Auszug
aus dem Protokoll der
Sitzung des Umwelt-, Bau- und Feuerwehrausschusses
vom 23.03.2023

Top 4.1 Präsentation und Bewertung der ADFC-Variante durch das Ingenieurbüro Masuch + Olbrisch

Ausbau der Straße Tinsdaler Weg Kurzbewertung der Variante 6 “ADFC”

Umwelt-, Bau- und Feuerwehrausschuss am 23.03.2023

Konzeptioneller Aufbau des Tinsdaler Weges (Idee)

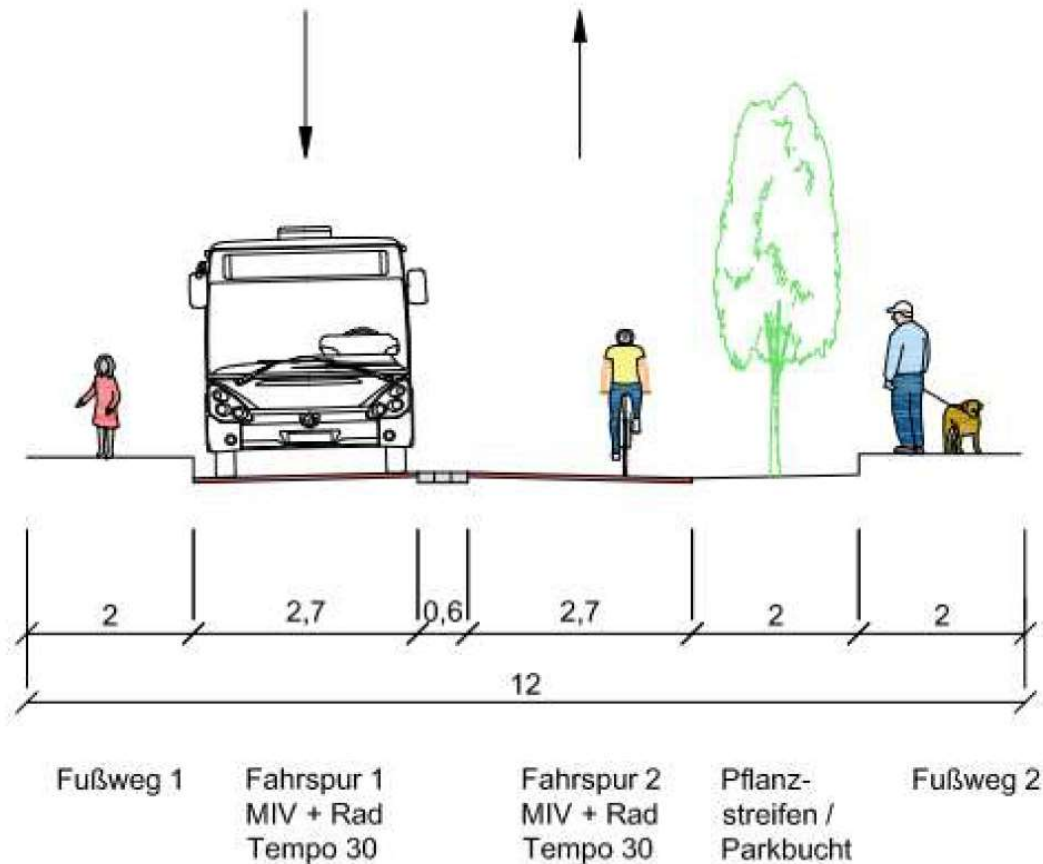
- Verkehrstechnische Prüfung und Bewertung der Variante 6 „ADFC“ im Hinblick auf einschlägige Regelwerke
- Betrachtete Themen:
 - Fahrstreifenbreite
 - Überfahrbarer Pflasterstreifen
 - Radverkehr
 - Fußverkehr
 - Fußgängerüberwege
 - Zul. Höchstgeschwindigkeit 30 km/h
 - Bodenschwellen
 - Roter Fahrbahnbelag

ADFC Vorschlag zum Tinsdaler Weg

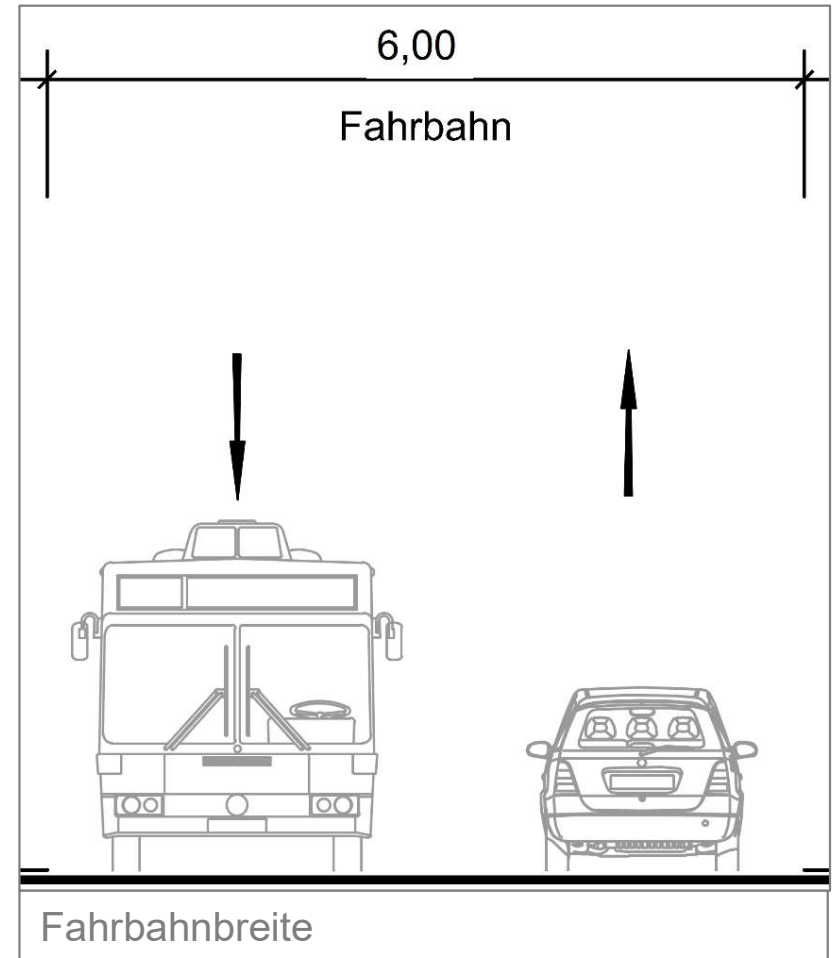
- befahrbare **Fahrbahnbreite 6,0 m**
 - Nach RAST 06:
 - Begegnungsfall PKW-LKW ($\geq 5,55$ m) ohne Reduzierung der Bewegungsspielräume eingehalten
 - Begegnungsfall LKW-LKW mit reduzierten Bewegungsspielräumen möglich.
 - Begegnungsfall zwischen LKW und zwei nebeneinander fahrenden Rädern ist ab einer Fahrbahnbreite von 5,80 m möglich.
 - Überholen eines Radfahrenden durch einen LKW ist ab einer Fahrbahnbreite von 5,55 m möglich.
 - Überholen mit einem PKW ist ab 4,75 m Fahrbahnbreite ausreichend.
- **Alle üblichen Bemessungsfälle für die Begegnung und das Überholen nach RAST 06 sind möglich.**

- überfahrbare Pflasterstreifen in Mittellage mit 0,6 m Breite
- **optische Barriere bzw. Hindernis für Kfz**
-> Vom Überholen eines Radfahrenden wird abgesehen wird
- unechte, überbreite „Fahrbahnmarkierung“
- **Überfahren des rauen Pflasterstreifens für Radfahrende ist mit möglichen Gefährdungen verbunden.**
- **zusätzliche Rollgeräusche -> Zunahme des Verkehrslärms**
- **regelmäßig durch den Linienbusverkehr überfahren**

Radverkehr

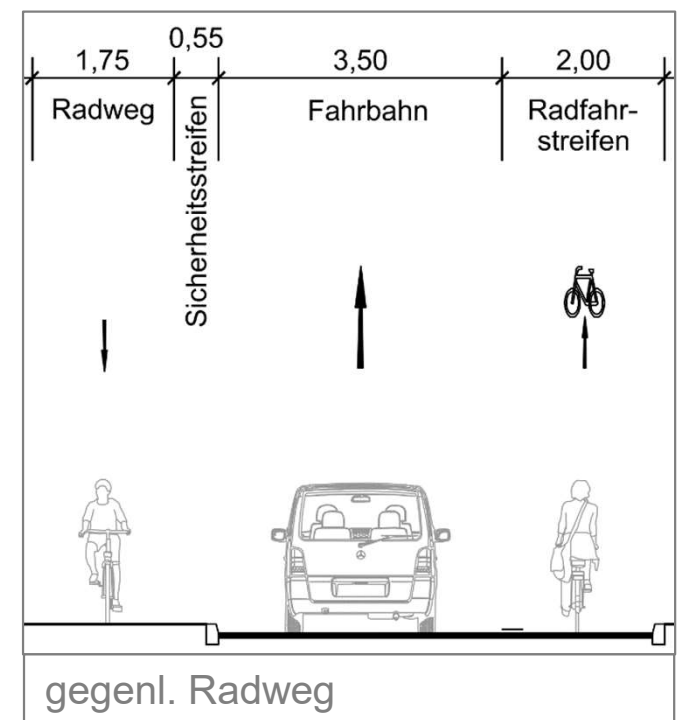
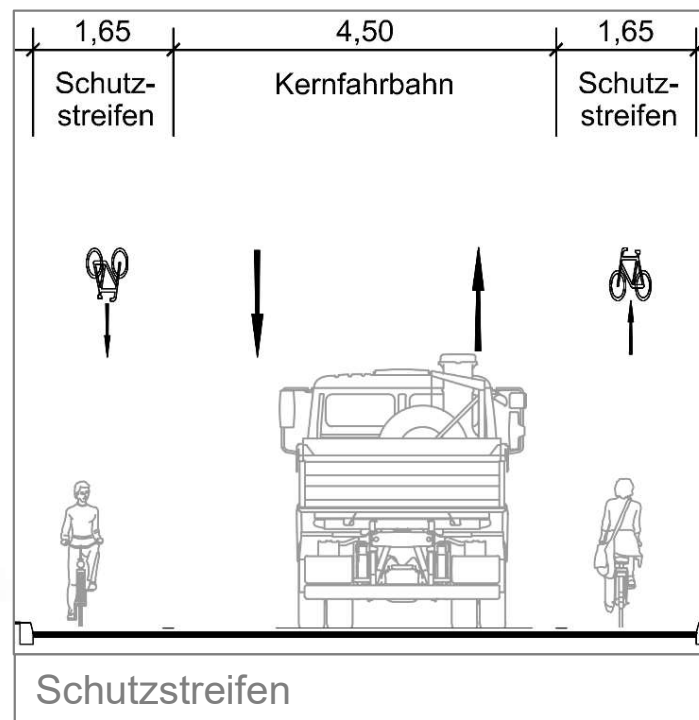
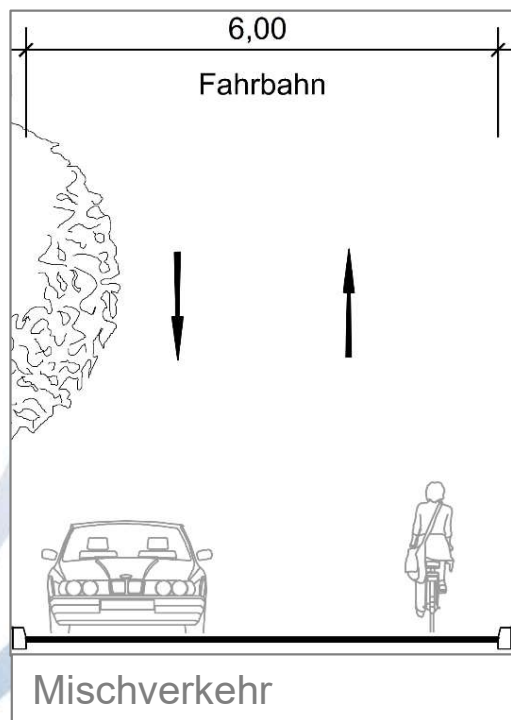
- Gemäß Verkehrsbelastung:
Radverkehrsführung ist im Mischverkehr auf der Fahrbahn verträglich.
- **Um das Sicherheitsgefühl zu erhöhen: Eigenständige Radverkehrsanlagen in Regelbreite vorsehen**
 - Bei Zweirichtungsverkehr: Schutzstreifen
 - Bei Einbahnstraße: gegenläufiger Radweg

Fußverkehr

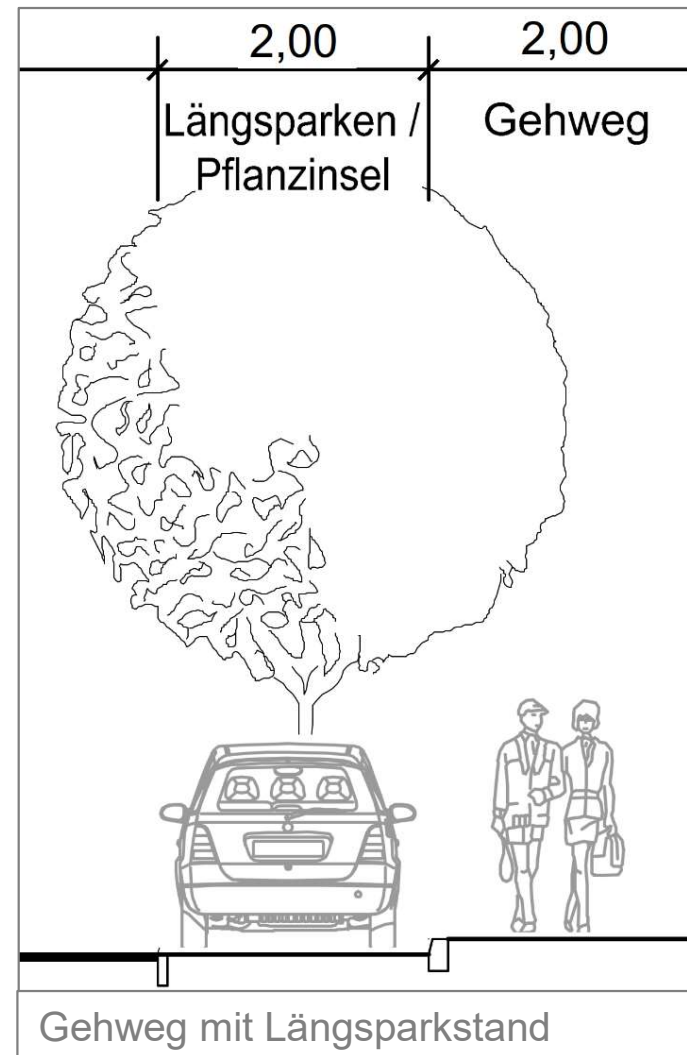
- Nach RASSt 06: Regel-Seitenraumbreite **2,50 m**
- Nach H BVA: Begegnungsfall Rollstuhlfahrende Regelbreite **2,70 m**
- Beide **Regelbreiten werden deutlich unterschritten**
- Reduzierte Gehwegbreite im Bereich der Parkstände kritisch bei aufschlagende Türen („Dooring-Effekt“)

Zusammenfassende Bewertung

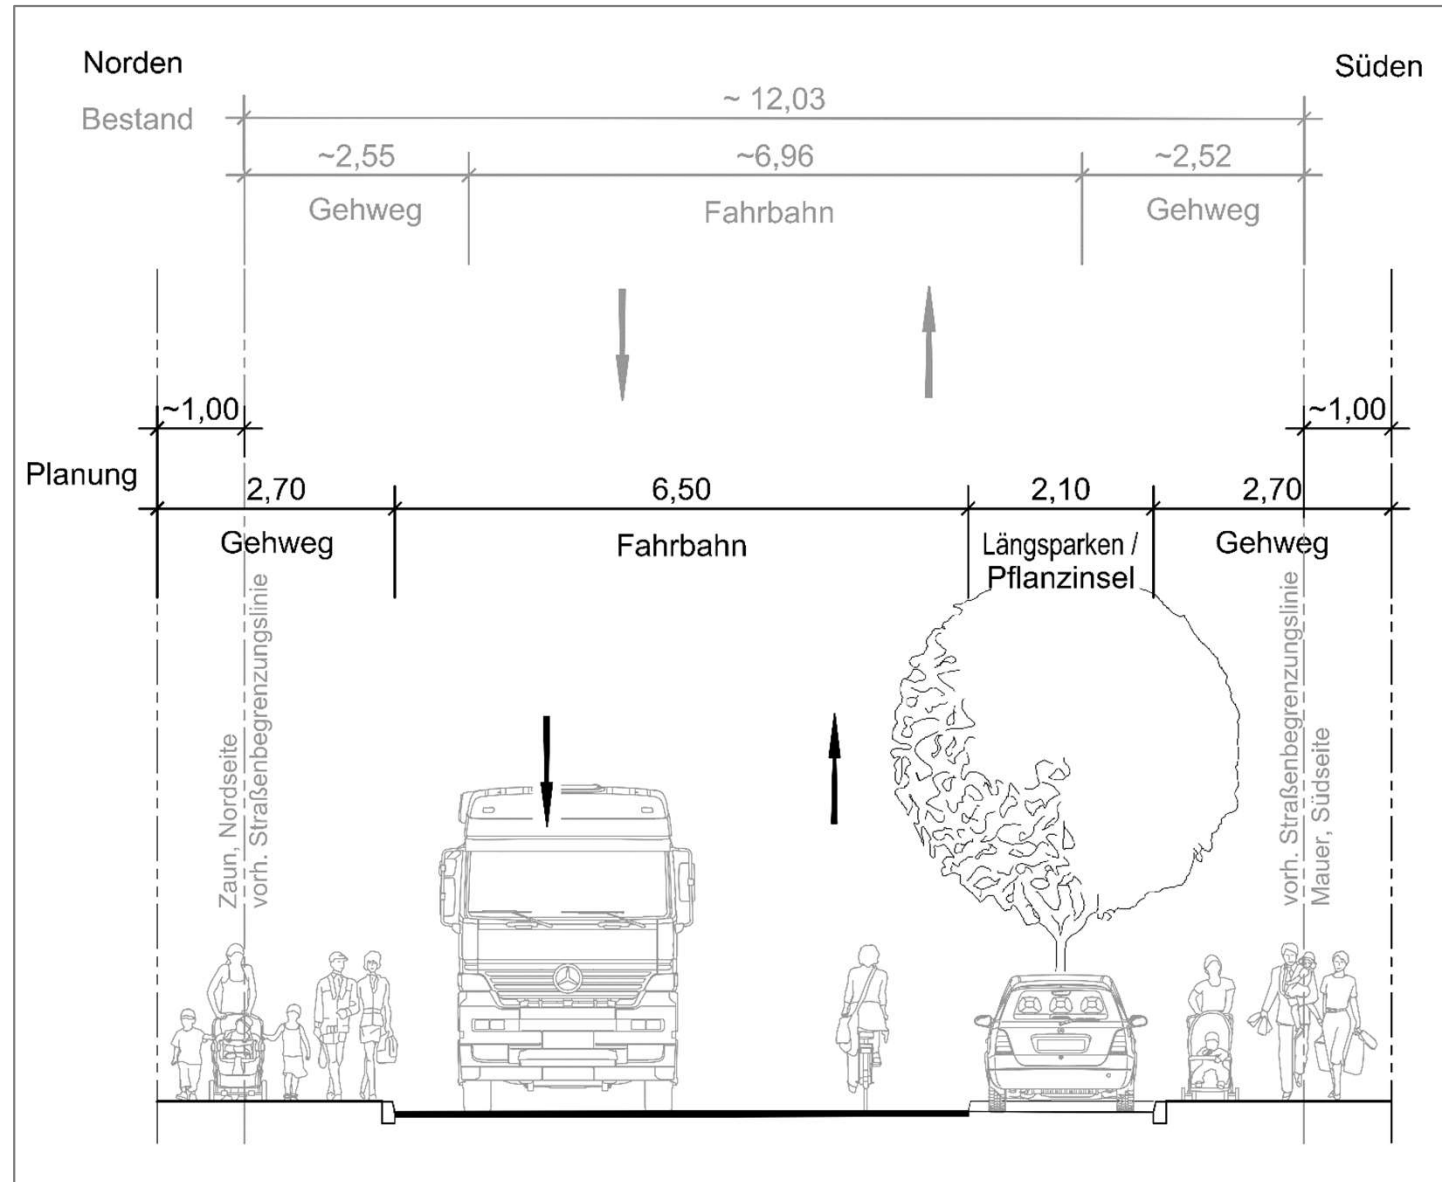
- Vorh. Straßenquerschnitt mit ca. 12 m Breite lässt eine kombinierte Einrichtung von Gehwegen und Radverkehrsanlagen sowie eine Fahrbahn mit Regelbreiten gem. Regelwerke nicht zu.
- Bei einer Berücksichtigung der Regelbreiten wäre für beidseitige barrierefreie Gehweg, einseitige Längsparkstände und eine Fahrbahnbreite für den uneingeschränkten Begegnungsfall Bus/Bus eine Querschnittsbreite von ca. 14 m erforderlich
